**Objet : Dossier de demande de permis de construire pour la réalisation d'une centrale photovoltaïque de production d'électricité à Laudun l'Ardoise – zone « crassier »**

**Vos références : PC 030 141 18 C0046**

**Objet : - Demande d'avis sur le permis de construire n° PC 0301418C0046**  
**- Centrale photovoltaïque/ Crassier ancien site ARCELOR**  
**- Installations classées pour la protection de l'environnement**

**OBJET :** *Avis du service de police de l'eau Rhône-Saône – Permis de construire d'une centrale photovoltaïque de production d'électricité par la société RES – Commune de Laudun l'Ardoise*

65kv Ardaise - Uvine 3

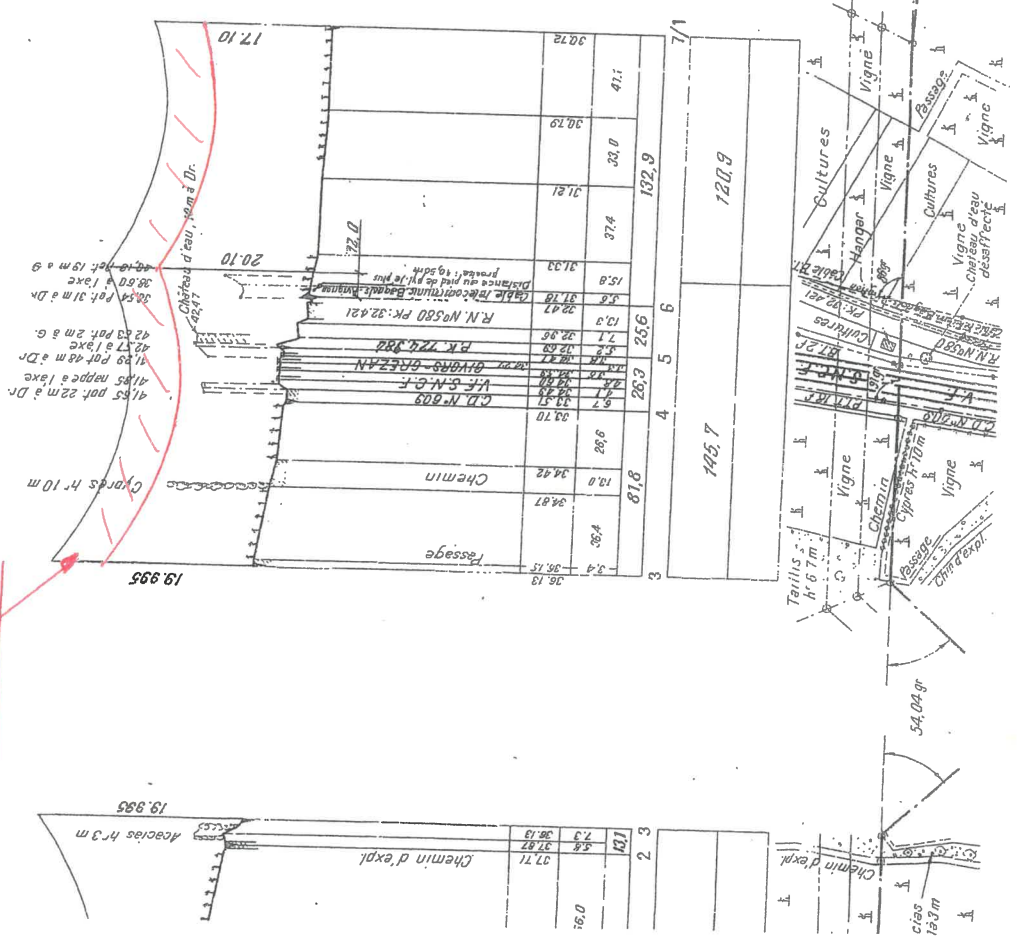
Pylône n°3 à implanter  
entièrement dans la parcelle C294

Boue interdite  
de 5m
